Betreft: Zienswijze ontwerp structuurvisie Middelland-Noord

Woerden, 25 maart 2019

Hierbij ontvangt u de zienswijze met betrekking tot de Ontwerp Structuurvisie Middelland-Noord (conceptversie 29 januari 2019, hierna: de ontwerp structuurvisie) en in het bijzonder de zienswijze met betrekking tot de Weteringzone. Tevens gaat de zienswijze in op de Parkeervisie Middelland-Noord en de Nota Reserve Gebiedsfonds Middelland.

4. Fietsbrug Jaap Bijzerwetering

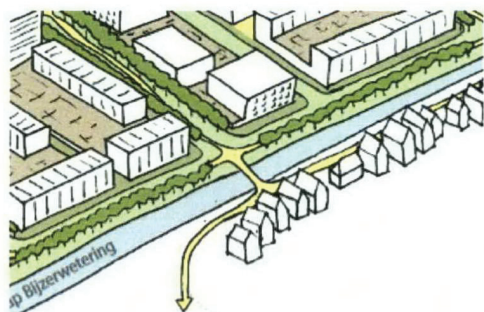
In de ontwerp structuurvisie is een fietsbrug ter hoogte van de Linschoterweg nr. 33 aangegeven. Deze fietsbrug is om meerdere redenen ongewenst en onmogelijk.

Allereerst levert een toekomstige brug een gevaarlijke verkeerssituatie op. Door zijn ligging zal de fietsbrug veel fietsers aantrekken die op dit moment de brug over de Wetering gebruiken, 200 meter verderop. Het lijkt een kortere route te worden voor veel fietsers. De Linschoterweg is echter niet geschikt om veel fietsers te verwerken. Het wegprofiel van de weg is op sommige plekken nog geen 5 meter breed (zie onderstaande foto). Van deze breedte wordt gebruik gemaakt door auto's, fietsers en wandelaars. Aangezien in de toekomst het aantal elektrische fietsen met hogere snelheden zal toenemen, zal ook de verkeersveiligheid bij deze wegbreedte alleen maar verslechteren. Zeker als u bedenkt dat de straat ook nog door de kinderen gebruikt wordt om in te spelen. Al met al levert een eventuele brug een zeer onveilige verkeerssituatie op, die in de beschikbare ruimte niet op te lossen is. Daarbij moet ook aangetekend worden dat de percelen eigendom van de bewoners zijn. Het is weliswaar openbare weg, maar de grond waarop de brug is geprojecteerd is eigendom van bewoners.

Daarnaast is de fietsbrug ongewenst omdat hierdoor een aantal parkeerplekken voor de brug zal moeten verdwijnen. Door de ruimtelijke beperkingen (doorvaarhoogte, beperkte beschikbare ruimte, etc.) zal dit meer dan één parkeerplek kosten. Alle parkeerplekken worden op dit moment dagelijks gebruikt. Een aantal plekken wegnemen betekent dan ook dat meerdere bewoners in de toekomst direct 200 meter verderop een parkeerplek moeten gebruiken (bij restaurant de Markies).

Tot slot heeft het aanleggen van een brug een direct negatief effect op de huidige leefomgeving. Enerzijds omdat de straat als veilig wordt ervaren, denk daarbij aan beperkte inbraakgevoeligheid. De straat is namelijk op dit moment moeilijk benaderbaar. De brug zal dit vereenvoudigen. Anderzijds zal de brug een direct negatief effect hebben op de al hoge parkeerdruk aan de Linschoterweg. De ontwerp structuurvisie gaat namelijk uit van parkeren op eigen terrein, en niet van parkeren in de openbare ruimte. Bezoekers en bewoners van de Weteringzone zullen eenvoudig gebruik kunnen maken van de Linschoterweg als een brug dit gemakkelijk ontsluit. Bij de huidige hoge parkeerdruk op de Linschoterweg is deze extra druk uiteraard onwenselijk.

Op basis van bovenstaande argumenten (verkeersonveiligheid en negatieve effecten voor de bewoners van de Linschoterweg) is een brug over de Jaap Bijzerwetering niet wenselijk en niet mogelijk. Een eenvoudig alternatief is om de bestaande brug (Middellandbaan) te gebruiken 200 meter verderop en deze goed te ontsluiten op het nieuwe plangebied.

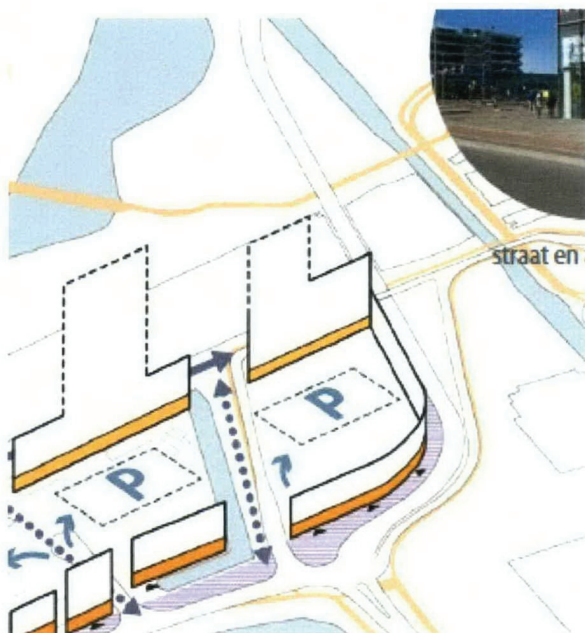
Tot slot nog het verzoek om onderstaande tekeningen aan te passen en tegenstrijdigheid te vermijden.

Tevens is in de Parkeervisie de wens opgenomen om op het P+R regulerende maatregelen te nemen. Daarmee is de onderstaande tekening tegenstrijdig met de Parkeervisie en voorgaande teksten. Tekeningen die niet in lijn zijn met de tekst zijn de tekeningen op pagina 26 en 53. **Het verzoek is om deze tekeningen in lijn te brengen bovenstaande tekst.**
